## PARECER TÉCNICO

O departamento técnico da EMASA, por solicitação da NG Empreendimentos Ltda e FG Empreendimentos, vem emitir o Parecer Técnico referente à análise do processo para desvio de tubulação de drenagem pluvial e fluvial, a qual atravessa em diagonal o terreno pertencente a estas empresas situado entre as Ruas 2050, 2200 e 2018.

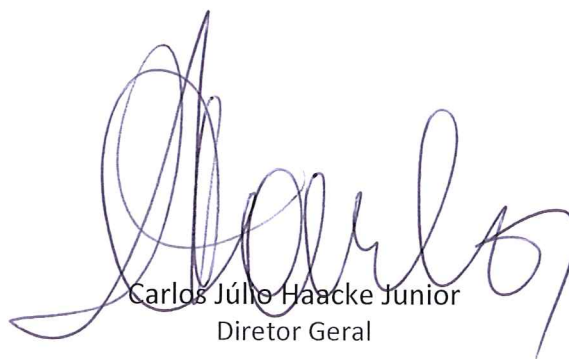
O intuito do projeto é alterar o traçado atual para o contorno do terreno pelas vias públicas de seu entorno, tendo em vista, segundo ofício por àqueles apresentado, que a tubulação existente se encontra em estágio avançado de deterioração, que a tubulação existente não apresenta fluxo de água aparente e que assim poderia executar o pavimento térreo projetado. Sugerindo, desta forma, uma parceria público-privada em que a empresa NG Empreendimentos arcaria com o custo e execução das obras.

A EMASA declara que não se opõe à realização das obras e desvio da tubulação por vias públicas, desde que a mesma mantenha, no mínimo, o diâmetro da tubulação já existente e possua as licenças ambientais e autorizações da Prefeitura Municipal de Balneário Camboriú, pertinentes.
